Ville de Ligny le Châtel

REVISION ALLEGEE N°1 DU PLAN LOCAL D'URBANISME

MEMOIRE EN REPONSE AUX OBSERVATIONS DU PUBLIC

09 04 2025

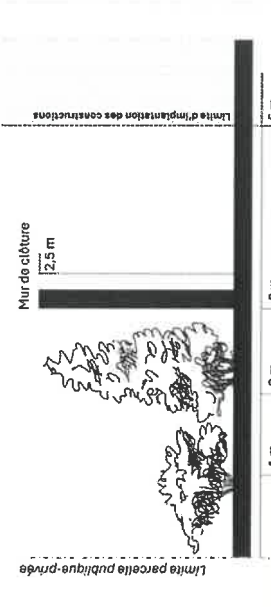
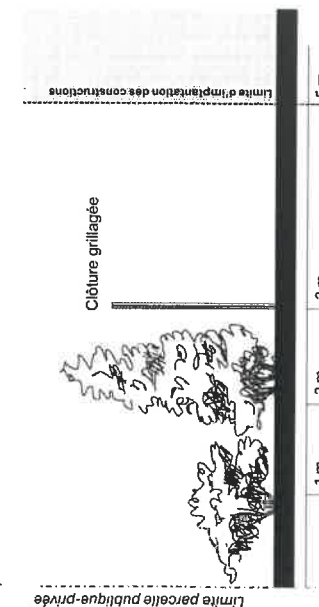
N°	Contenu de l'observation	Réponse de la commune
1	<p>A L'attention de Genevieve GARCIA, Commissaire Enquêtrice, Proposée par Jeremy Gauthier (jeremy.gauthier@sse.com) Déposée le vendredi 14 mars 2025 à 14h58 Adresse postale : 97 Allée Alexandre Borodine 69800 SAINT PRIEST</p> <p>En tant que société de développement de centrales de production d'énergie renouvelable, de postes de transformation électrique et d'installations de stockage d'électricité par batteries (BESS). SSE Renewables France soutient l'initiative de la commune de Ligny-le-Château et remercie tous les services contributeurs à cette modification alléguée de PLU. La modification permettra l'injection d'une électricité verte et locale sur le réseau national. En cela, elle participe pleinement à la réalisation des objectifs nationaux en termes de mix énergétique.</p> <p>Nous avons cependant une importante réserve concernant l'OAP 1cf pièce 2.2.2 " Orientations Aménagement suite réunion d'examen conjoint...), qui précise tes conditions de réalisation de la mesure de compensation (mesure Ct-1) relative à la plantation de haies au pourtour des terrains », avec le plan et le plan de coupe page 14.</p> <p>1/ Le document semble imposer une clôture béton de 2,5 mètres. Or, les clôtures des postes électriques peuvent aussi être envisagées selon diverses solutions techniques, parmi lesquelles les clôtures grillagées, identiques à celle clôturant le poste existant RTE" Serein».</p> <p>2/ La création d'une haie paysagère est imposée sur tout le pourtour des terrains. Cette dernière permettra une meilleure intégration paysagère de l'installation. Cependant, l'implantation de haies paysagères le long de la façade est ne nous semble pas nécessaire puisque aucune visibilité n'est possible de ce côté.</p> <p>3/ L'implantation de haies paysagères sur tout le pourtour du site pourrait poser une problématique selon la temporalité des projets d'implantation sur la nouvelle zone Ube, plusieurs configurations sont envisagées/ envisageables</p> <ul style="list-style-type: none"> o Un seul et unique projet de poste électrique commun à plusieurs sociétés. o Un premier projet au nord, puis un second projet quelques années plus tard, au sud de l'emprise o Un premier projet au sud, puis un second projet quelques années plus tard, au nord de l'emprise <p>Dans le cas de 2 projets disjoints, construits à quelques années d'intervalle, le risque est donc de voir 2 haies paysagères se faire face, entre les 2 postes. L'ajout d'une précision pour éviter ce cas pourrait être intéressant.</p> <p>Merci d'avance de prendre en compte notre observation, et d'adapter l'OAP afin de donner plus de souplesse aux services instructeurs lors de l'évaluation des demandes de permis de construire des ouvrages concernés.</p>	<p>Réponse de la commune</p> <p>1/ Afin de renforcer l'intégration des nouvelles installations en cohérence avec le poste voisin existant, l'OAP sera modifiée P14 de la manière suivante :</p> <p>ORIENTATIONS – PROGRAMME :</p> <p>« Ces haies devront permettre de masquer la clôture maçonnée d'une hauteur de 2,50m édifiée au pourtour des terrains. Elles seront composées d'essences diversifiées, locales, adaptées au contexte (sol, exposition,...) et au changement climatique ».</p> <p>Remplacé par :</p> <p>« Ces haies accompagneront la clôture édifiée au pourtour des terrains. Cette clôture sera constituée d'un grillage en harmonie avec celui clôturant le poste voisin existant RTE" Serein »</p> <p>Ces haies seront composées d'essences diversifiées, locales, adaptées au contexte (sol, exposition,...) et au changement climatique ».</p> <p>Il en découle une modification du schéma « Principe d'implantation des haies »</p>  <p>Remplacé par :</p>

<p>2/ Considérant l'impact paysager (prise en compte des vues lointaines sur les installations y compris sur la façade Est) et l'intérêt écologique d'une continuité de la haie sur la totalité du pourtour, l'implantation d'une haie sur la façade Est sera maintenue.</p> <p>3/ Considérant l'objectif visé au 2/ de constituer une continuité végétale tout au pourtour du ou des sites d'implantation des installations, les dispositions du projet de PLU arrêté seront maintenues.</p>	<p>Proposée par MARCO Romain (romain.marco@edf-re.fr) Déposée le vendredi 14 mars 2025 à 15h05</p> <p>En tant que société de développement de centrales de production d'énergie renouvelable, EDF Renouvelables soutient l'initiative de la commune de Ugny-le-Château et remercie tous les services contributeurs à cette modification allégée de PLU. La modification permettra l'injection d'une électricité verte et locale sur le réseau national. En cela, elle participe pleinement à la réalisation des objectifs nationaux en termes de mix énergétique.</p> <p>Nous avons cependant une importante réserve concernant l'OAP 1cf pièce 2.2.2 " Orientations Aménagement suite réunion d'examen conjoint », qui précise tes conditions de réalisation de la mesure de compensation (mesure Ct-1) relative à la plantation de haies au pourtour des terrains », avec le plan et le plan de coupe page 14.</p> <p>1/Le document semble imposer une clôture béton de 2,5 mètres. Or, les clôtures des postes électriques peuvent aussi être envisagées selon diverses solutions techniques, parmi lesquelles les clôtures grillagées, identiques à celle clôturant le poste existant RTE "Serein».</p> <p>2/ La création d'une haie paysagère est imposée sur tout le pourtour des terrains. Cette dernière permettra une meilleure intégration paysagère de l'installation. Cependant, l'implantation de haies paysagères le long de la façade est ne nous semble pas nécessaire puisque aucune visibilité n'est possible de ce côté.</p> <p>3/ L'implantation de haies paysagères sur tout le pourtour du site pourrait poser une problématique selon la temporalité des projets d'implantation sur la nouvelle zone Ube, plusieurs configurations sont envisagées/ envisageables</p> <ul style="list-style-type: none"> o Un seul et unique projet de poste électrique commun à plusieurs sociétés. o Un premier projet au nord, puis un second projet quelques années plus tard, au sud de l'emprise o Un premier projet au sud, puis un second projet quelques années plus tard, au nord de l'emprise <p>Dans le cas de 2 projets disjoints, construits à quelques années d'intervalle, le risque est donc de voir 2 haies paysagères se faire face, entre les 2 postes. L'ajout d'une précision pour éviter ce cas pourrait être intéressant.</p> <p>Merci d'avance de prendre en compte notre observation, et d'adapter l'OAP afin de donner plus de souplesse aux services instructeurs lors de l'évaluation des demandes de permis de construire des ouvrages concernés.</p>
